配線器具 **Es**
イーズ

抜止接地コンセント [モデルチェンジ]

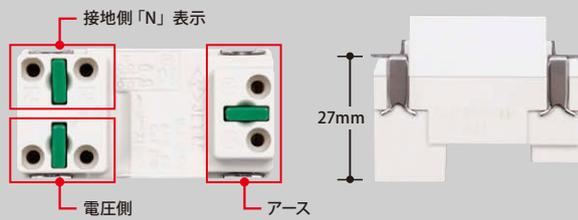
配線接続用端子をイーズ端子に統一。
施工性をアップしました。

わかりやすい端子配置と、リリースボタンの色分けなど、
使い慣れたイーズ・シリーズの仕様に統一。
本体はレーザー印字が見やすいグレー色になります。

形名: NDG2311E (WW) ¥500 ◎

- 15A-125A
- 100 (10)
- 送り端子付
- ニューホワイト色
- 電線ストリップ長: **12mm**
(イーズ・ワイドアイシリーズ共通)
